# EMPRESA DE TRANSMISIÓN ELÉCTRICA DOMINICANA

## INFORME TÉCNICO PARA FINES DE REVALIDACIÓN NO OBJECIÓN:

### “COMPLEJO AGROENERGÉTICO E INNOVADOR PARA LA GENERACIÓN DE ENERGÍA FOTOVOLTAICA Y PRODUCCIÓN AGRÍCOLA SUNFARMING FOOD & ENERGY 50 MW”

Ref. Com. Int.: DP-GPD-116-2025

Ilustración 5. Diagrama de interconexión al SENI del proyecto PSF Sunfarming Food & Energy (50 MW).

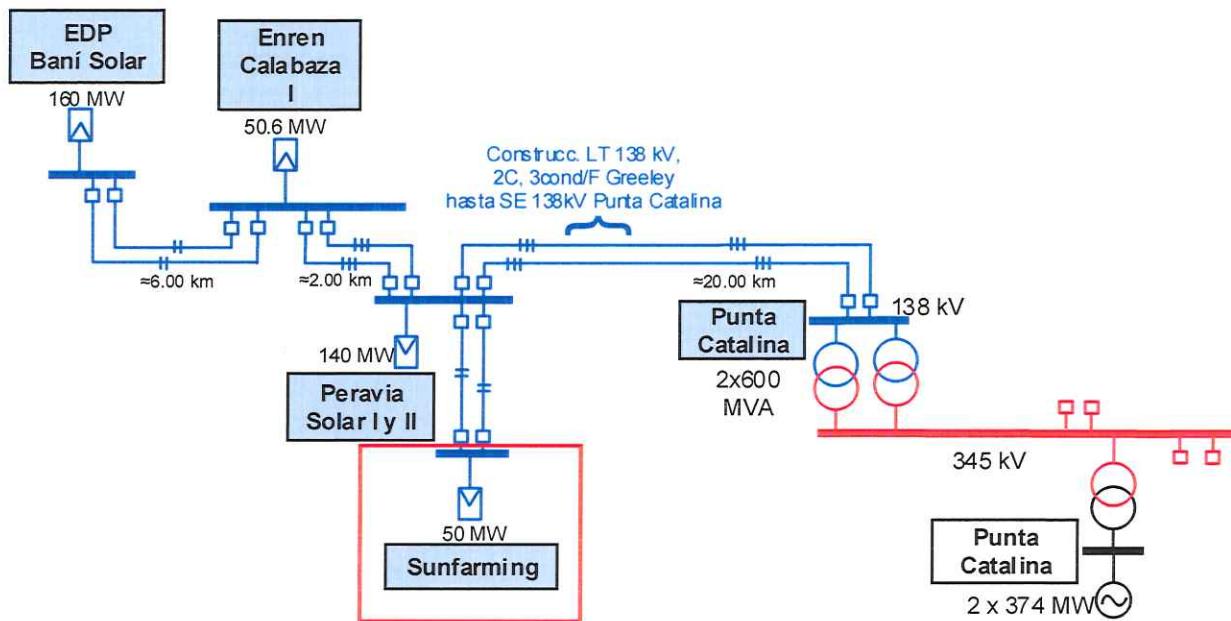
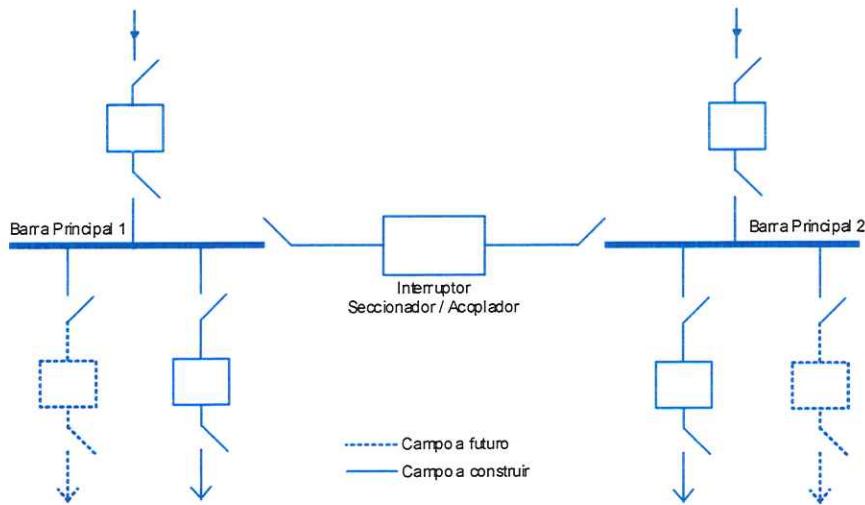
A continuación, en la siguiente **Ilustración 5** se muestra el diagrama de interconexión correspondiente.

- Con el fin de asegurar el correcto y buen funcionamiento del SENI, la entrada en servicio de este proyecto está sujeta a la puesta en operación de la **reconfiguración 138 kV de las redes de la zona sur** la cual establece la ampliación de la SE 138 kV Punta Catalina y, además, la línea de transmisión 138 kV Calabaza – Punta Catalina.
